**Van:** [redacted]
**Aan:** [redacted]
**Cc:** [redacted]@amsterdam.nl); [redacted]
**Onderwerp:** RE: Noorderkwartier laagbouw > OV masten
**Datum:** donderdag 2 september 2021 16:36:44
**Bijlagen:** image001.jpg
image005.jpg
image006.png
image007.jpg
image008.jpg
AI2018-0118-07-01 Noorderkwartier Openbaar verlichting.pdf

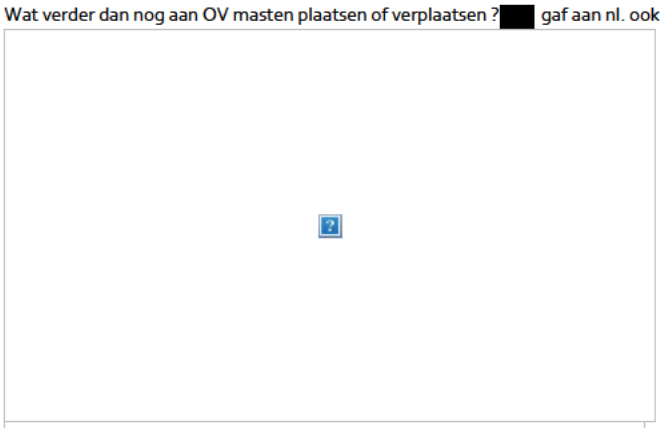
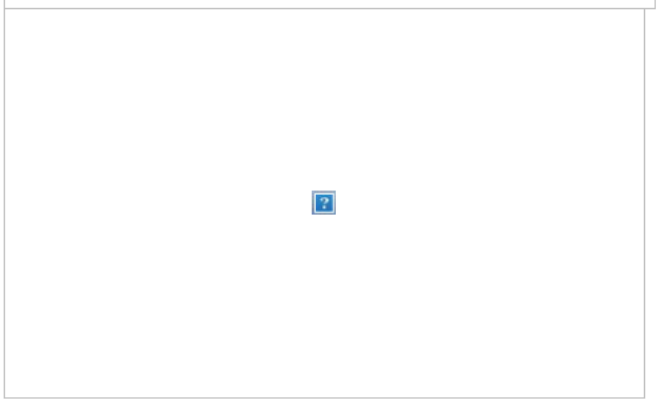
Beste [redacted]
Op tekening zie ik na wat inzoomen :
- 2 masten te verplaatsten in Jouke Zietsmastraat, deze staan nu zo'n beetje in midden voetpad (i.v.m. kabels begreep ik eerder)
- 1 mast verplaatsen die op verkeerde locatie was geplaatst (kosten voor jullie zelf dan toch?).

Wat verder dan nog aan OV masten plaatsen of verplaatsen ? [redacted] gaf aan nl. ook nog 3 te plaatsen. Graag dan even met gele stift accentueren.
